改善箇所説明図

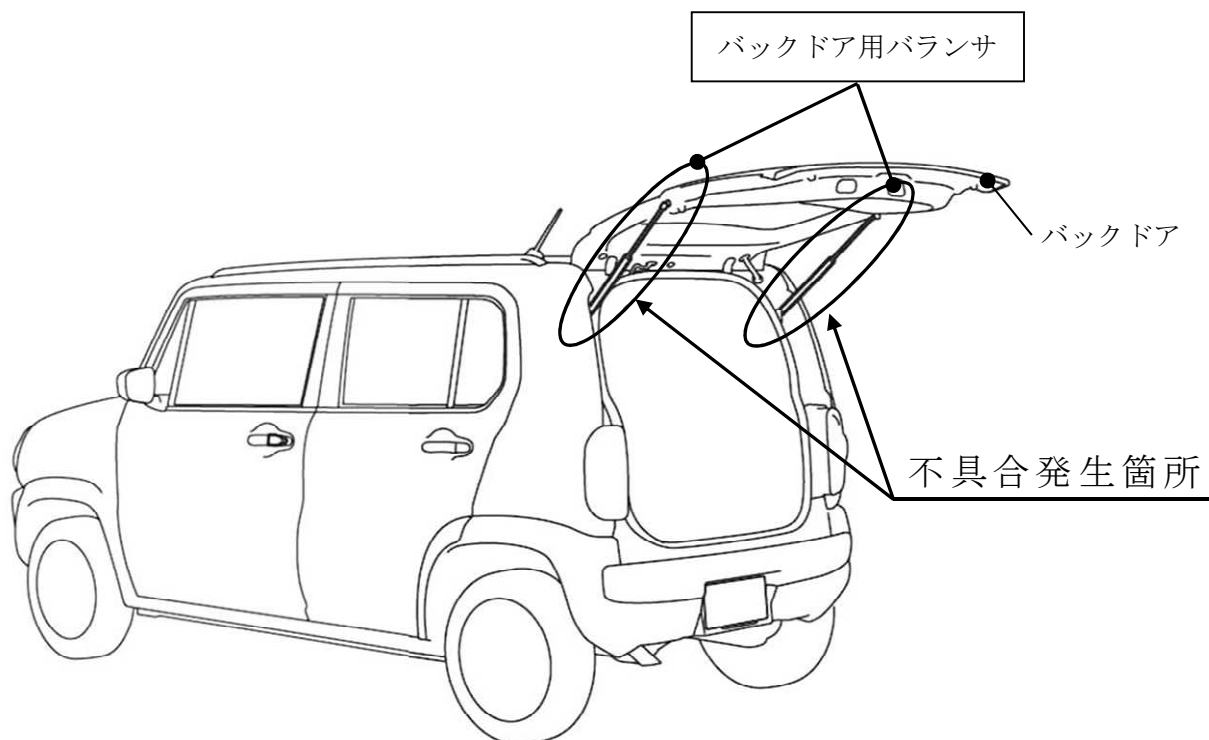
バックドア用バランスにおいて、内部洗浄工程での乾燥温度が不適切なため、バランス内部に洗浄水が残っているものがある。そのため、バランス内部が錆びて、封入しているガスが徐々に漏れ、最悪の場合、バックドアを保持できなくなるおそれがある。

全車両、バックドア用バランスを良品に交換する。

識別：バックドアラッチ右側に赤色のシールを貼付する。
